**Avis délibéré de l’Autorité environnementale  
sur le schéma régional de raccordement au  
réseau des énergies renouvelables (S3REnR)  
Auvergne-Rhône-Alpes**

**n°Ae : 2021-73**

Avis délibéré n° 2021-73 adopté lors de la séance du 20 octobre 2021

Figure 1 : Hypothèses de gisement d’énergie renouvelable pris en compte pour l’élaboration du projet de S3REnR Auvergne–Rhône–Alpes (Source : dossier)

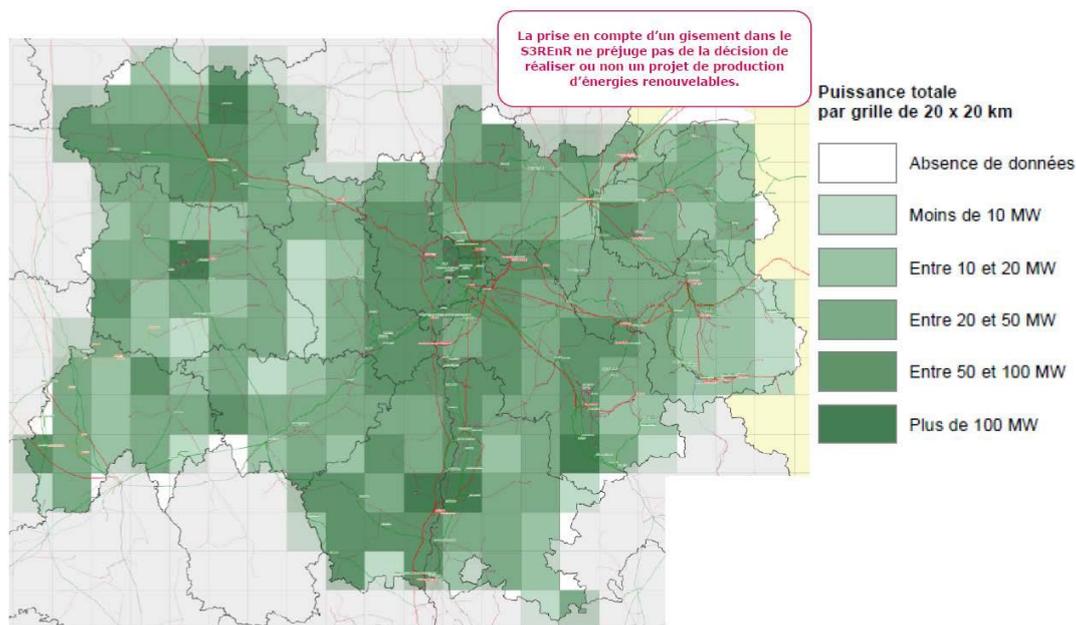
Le dossier ne fournit en revanche pas d'information sur les gisements de production d'électricité pris en considération lors de l'élaboration du S3REnR. Il n'est pas possible de connaître le gisement total, ni comment ont été déterminées les zones retenues dans le cadre du schéma.

***L'Ae recommande de préciser les solutions de substitution envisagées pour la localisation des nouvelles installations de production d'électricité et de justifier le choix des zones retenues dans le cadre du S3REnR.***

Figure 4 : Aménagements envisagés sur le réseau électrique (Source : dossier)

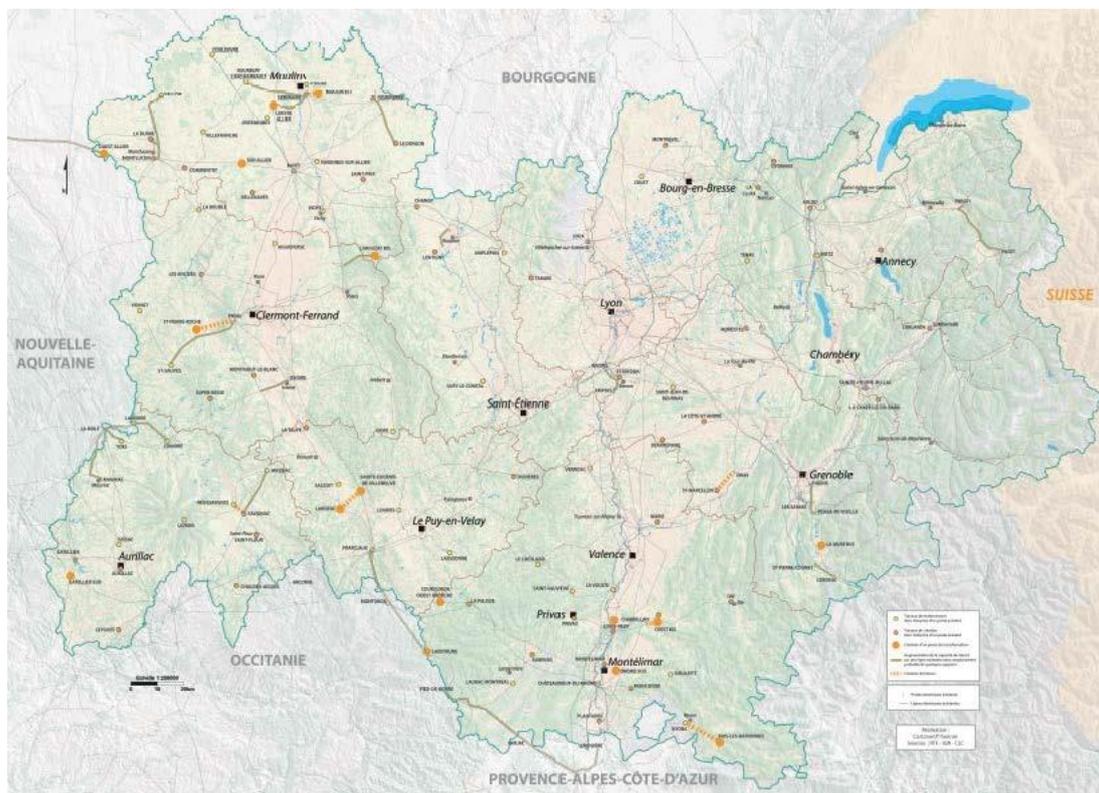
Selon les informations fournies aux rapporteurs, le nombre de postes à créer serait de 17 dont deux au sein de sites existants et quinze qui nécessiteraient une implantation au sein de sites vierges. S'agissant des liaisons, selon les indications fournies oralement aux rapporteurs, la quasi-totalité des liaisons nouvelles sera souterraine. La longueur cumulée des liaisons créées serait d'environ 90 km<sup>18</sup>. Seuls quelques tronçons seraient réalisés en aérien afin de permettre le raccordement des nouvelles liaisons souterraines au réseau existant.

***L'Ae recommande de présenter une synthèse de l'ensemble des ouvrages à modifier et à créer à l'échelle régionale et de préciser notamment le nombre de postes et de liaisons à modifier et à créer, les surfaces artificialisées ou les longueurs cumulées ainsi que la nature des nouvelles liaisons (aérienne ou souterraine).***
